**Panel Asesor Independiente de BID Invest**  
**Informe del IAP n.º 5, marzo de 2021**  
**Proyecto Hidroeléctrico Ituango**  
**Colombia**

Figura 2: Matriz de riesgos técnicos del Proyecto en febrero de 2021

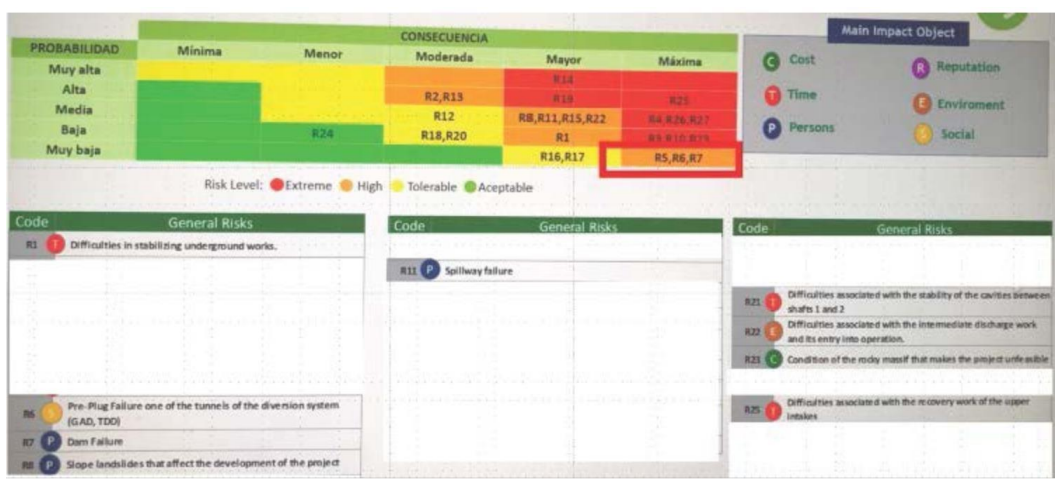
El IAP está de acuerdo, en principio, con la evaluación de riesgos de los diferentes sucesos, excepto en el caso de R5 (sellado de GAD y TD2). La probabilidad de que ocurre no puede ser la misma que la de "Fallo de la represa" (R7). Hasta lograr un sellado satisfactorio, la probabilidad de que ocurra R5 debe considerarse "baja".

Figura 3: Solución para sellar el TD2

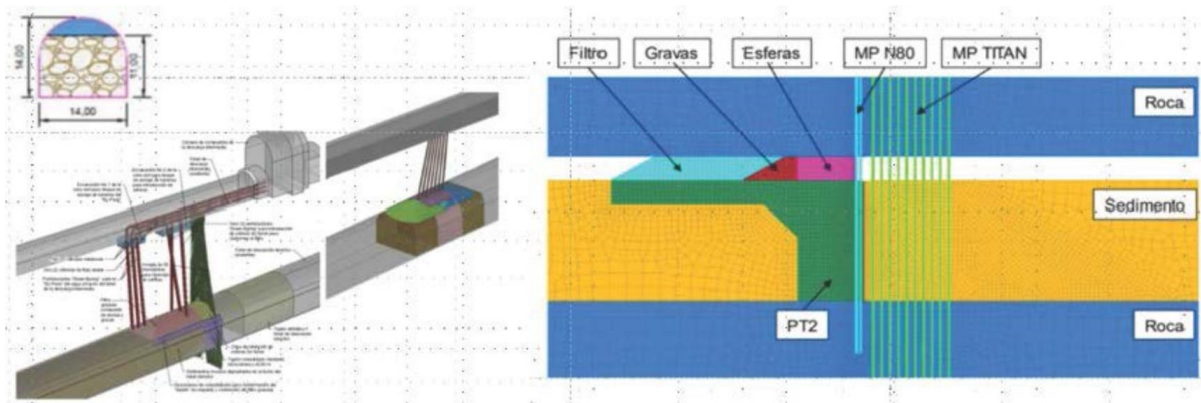
El IAP considera factible la solución diseñada y sugiere considerar el uso de espumas húmedas en el proceso. El flujo a través de TD2 se monitorea de cerca durante las obras de sellado, en términos de altura y velocidad, con tres niveles de alerta para proteger las áreas corriente abajo. El IAP entiende que existe un plan de preparación para emergencias (EPP) específico para el sellado del TD2. El EPP debe incluir una matriz de nivel de respuesta (RLM), que es una práctica estándar para gestionar la seguridad de las represas. La fig. 4 muestra una RLM típica para una represa.

Figura 7: Gráfico de colinas de las turbinas con intervalo de funcionamiento garantizado y límites de cavitación

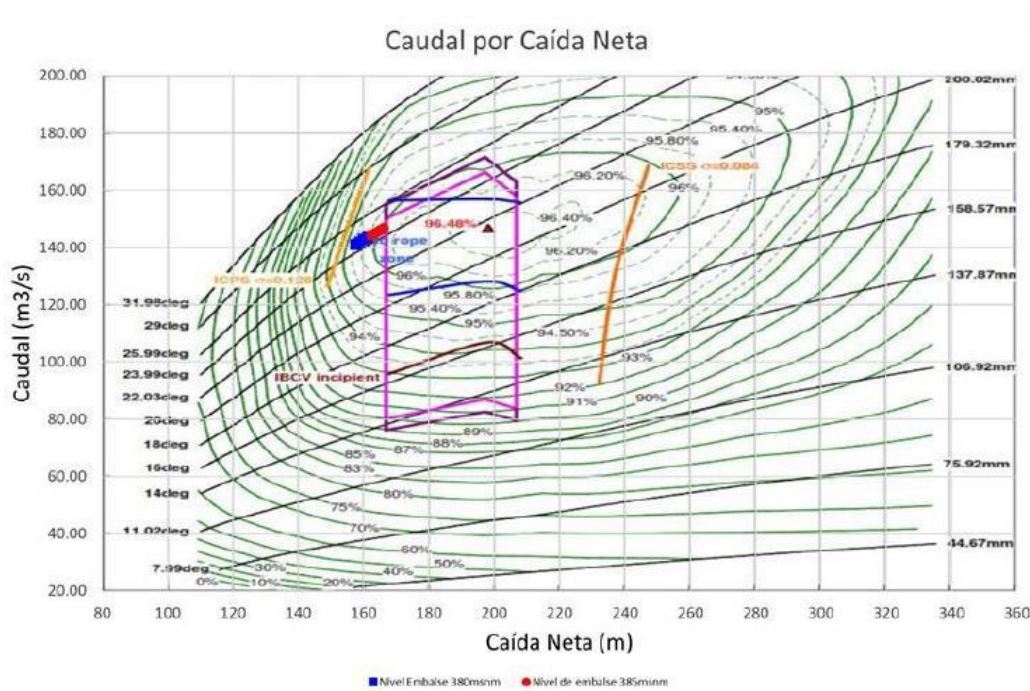
Tanto la cavitación como las vibraciones aumentan gradualmente y pueden provocar efectos dañinos si la unidad funciona durante un largo período fuera de los límites de diseño, o si lo hace en un área H-Q demasiado alejada de los límites.

La extensión del intervalo de operación para una elevación de 385 y 380 se muestra respectivamente en rojo y azul. La línea naranja de la izquierda muestra el límite de cavitación incipiente para la parte superior de la presurización del corredor.

En caso de que las unidades necesiten usarse fuera de los límites de diseño, en condiciones de emergencia, se deben monitorizar las vibraciones como requisito obvio que se especificará en el plan de preparación para emergencias del Proyecto .

Figura 36: Lado izquierdo del embalse. Área de estabilidad cuestionable, 0+900 – 1+300

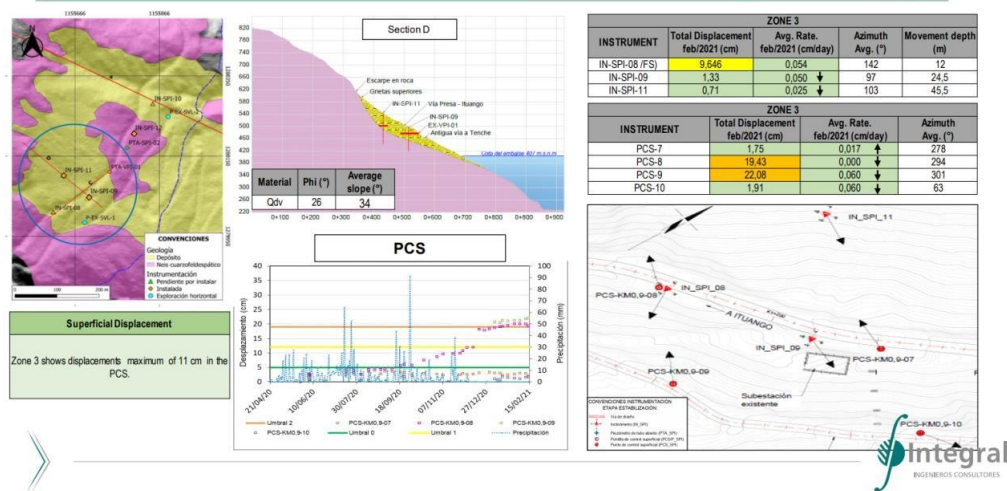
El IAP cree que se debe instalar instrumentación adicional y hacer un análisis de estabilidad paramétrica usando propiedades razonables del suelo. Se deben mapear los signos superficiales de roturas/grietas por tensión.

El IAP está de acuerdo con las medidas de refuerzo en curso, que cuentan con el anclaje de la pendiente sobre la carretera inferior, que conserva la superior (figura 37). Se debe prever una zanja de drenaje para interceptar y drenar el agua superficial de las áreas inestables.

Figura 63: Costes de inversión anuales y acumulados

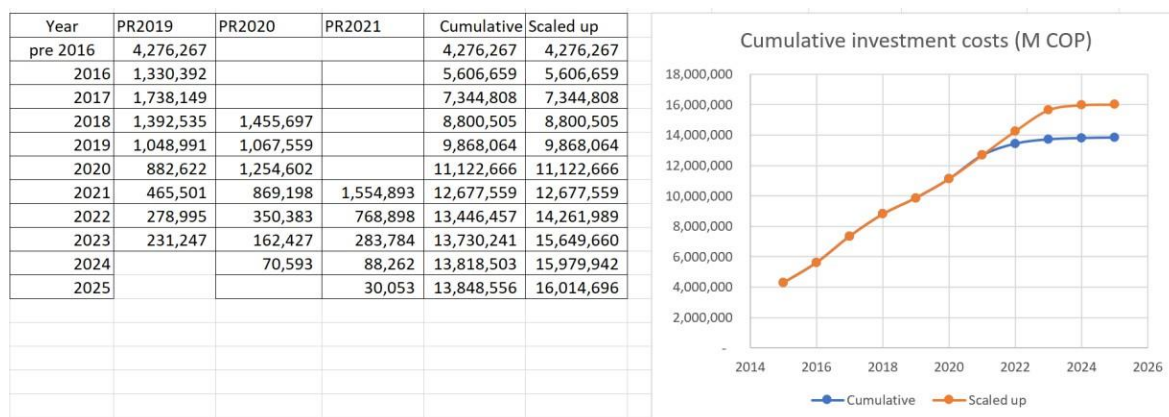
Al estudiar la gráfica de los costes de inversión acumulados, se observa que la curva es prácticamente plana después de 2022 (línea azul). El IAP no está de acuerdo porque:

- quedan por hacer importantes obras civiles caracterizadas por la presencia de incertidumbres apreciables, y
- una curva plana no coincide con las diferencias en las estimaciones de costes progresivos que se ilustran en la figura 62.
